WIJZIGINGS- BESLUIT

2021-006265/D2021-06-003423

Op 19 maart 2021 heeft Rijkswaterstaat een aanvraag ingediend die strekt tot een aantal wijzigingen van de initiële vergunning. Dit wijzigingsbesluit ziet op de gewenste wijzigingen die in die aanvraag zijn vervat.

Dit wijzigingsbesluit heeft alleen betrekking op (het gewijzigde ontwerp van) de waterkerende voorzieningen in en rondom de toerit van de Maasdeltatunnel op de zuidoever van Het Scheur. De overige Werken op de zuidoever, inclusief het Blankenburgviaduct, blijven ongewijzigd. Dit besluit behelst dan ook uitdrukkelijk geen nieuwe beoordeling van de zaken die in de initiële vergunning reeds zijn beoordeeld en geen directe relatie hebben met de aanvraag die strekt tot wijziging. Dit besluit is dus niet aan te merken als een revisievergunning.

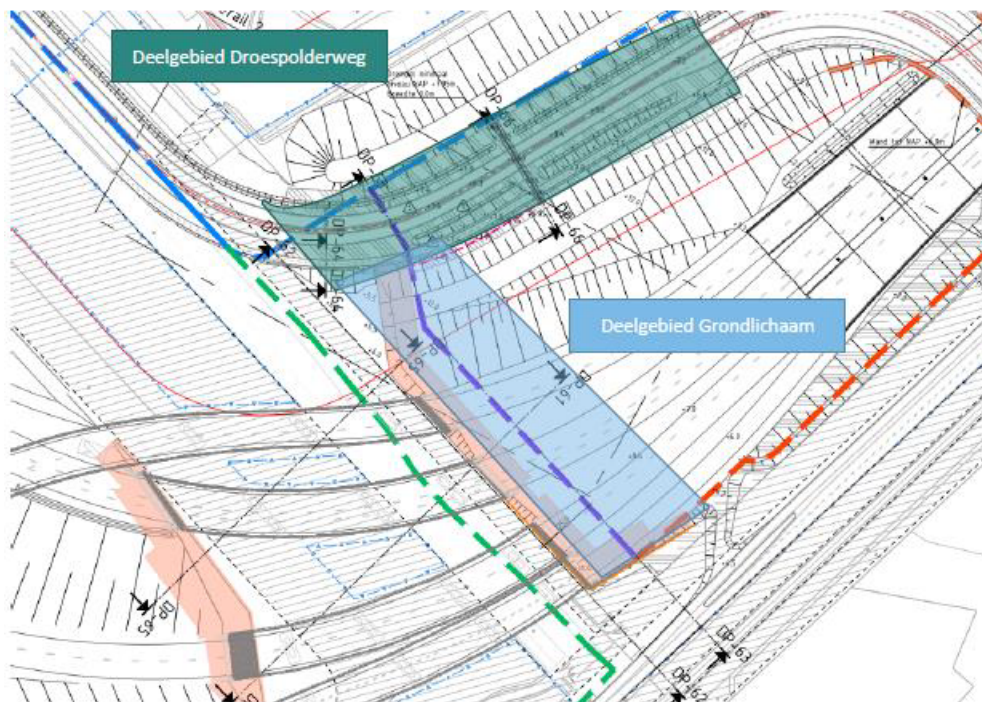
De wijzigingen hebben betrekking op paragraaf 5.3.5 Stabiliteit bekleding en micro-instabiliteit. De methode waarmee invulling is gegeven aan de eis voor het faalmechanisme bekleding is gewijzigd. Er is rekening gehouden met het aanwezige restprofiel. Dit is toegestaan vanwege een bijzondere situatie, namelijk de zeer grote kruinbreedte van het dijklichaam. Indien de bekleding faalt, is nog sprake van voldoende restprofiel om een overstroming van de tunnelmond te voorkomen. De ontwerphoogte van de steenbekleding wordt NAP +3,55 m (initieel vergund op NAP +4,93 m). Daarnaast wijzigt de grondopbouw.

De methode waarmee invulling is gegeven aan de eis voor het faalmechanisme bekleding is gewijzigd. Voor de hydraulische belastingen bij de Botlekweg is het effect van seiches uitgesloten, omdat deze ter plaatse niet optreden vanwege het maaiveldverloop. Dit is bevestigd door de Helpdesk Water.

Het integrale ontwerp is (Delfland: voor zover van belang voor de aanvraag) beoordeeld op alle faalmechanismen. In dit rapport staan alleen de faalmechanismen waarop de nieuw berekende hydraulische belastingen invloed hebben. Voor piping, macrostabiliteit binnen-en buitenwaarts leidt dit niet tot een aangepast ontwerp.

In de achtergrondnotitie 'Hydraulische belastingen Calandkanaal en Botlekweg' is de aangepaste waterstandsstatistiek opgenomen. Voor de optredende waterstand bij de Botlekwegzijde is de situatie op het Calandkanaal maatgevend. Er zijn geen wijzigingen in het ontwerp voor micro-instabiliteit, wel voor bekledingen.

De maatgevende hydraulische conditie voor het buitentalud is de stroming. Het talud moet stabiel zijn tegen de geringe waterbelasting en stroming. Dit leidt tot andere kwaliteitseisen aan de kleilaag voor buitentalud en kruin, namelijk een kleilaag N8B of gelijkwaardig van 0,70 m, voldoet.

Omdat het binnentalud van de waterkering niet wordt belast door overloop of overslag, worden er geen waterbouwkundige eisen gesteld aan de erosiebestendigheid. Dit leidt tot andere kwaliteitseisen aan de deklaag, namelijk een grasbekleding op de bestaande leeflaag van 0,30 m en een kleilaag van 0,70 m met NEN5104-categorie KS2, KS3 of KS4, voldoet.
